Statens vegvesen

Vår referanse:
2014/008515-006

Uttale til offentleg ettersyn - plansak 12602014000100 - Detaljplan - Bøvågen næringspark - Radøy

Fig. 1 Fartsgrense i området: raud 80 km/t, blå 50 km/t

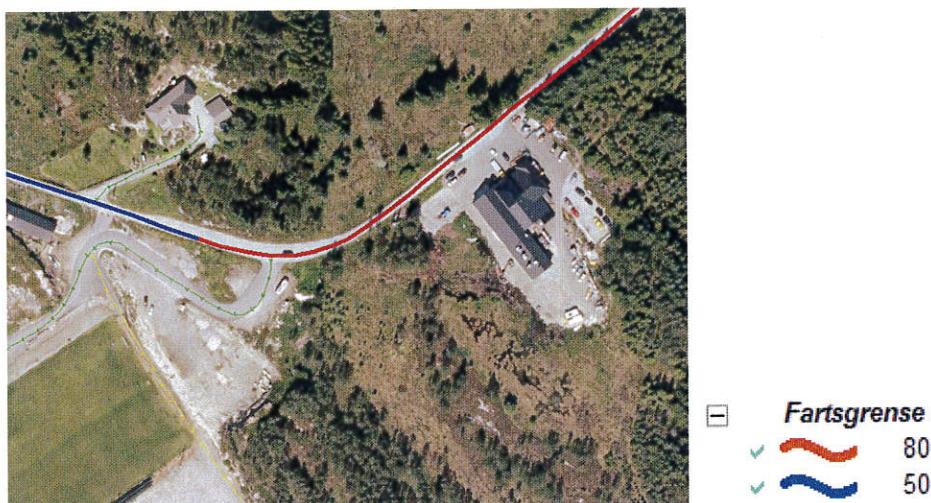
Fartsgrensa langs planområdet er i hovudsak 80 km/t og ikkje 50 km/t slik det står i planskildringa. Dette får konsekvensar for krav til utforming av avkøyrsla. Årleg berekna døgntrafikk (ÅDT) for fylkesveg 409 her er 400.

Ettersom fartsgrensa på staden er 80 km/t må siktkrava i planen endrast. Siktkravet i 80 km/t er 6×100 , dvs. 6 meter inn i avkøyrsla må det vere fri sikt 100 meter til begge sider. Det er lagt fortau langs avkøyrsla for tilkomst til idrettsparken. Breidda på fortauet må minst vere 2,5 meter, helst 3. Dersom det skal dimensjonerast for både gåande og syklande må breidda på fortauet vere 4,5 meter. Fortauet må målsetjast i plankartet eller i føresegnehene. **Det er motsegn til utforminga av avkøyrsla i planen.**
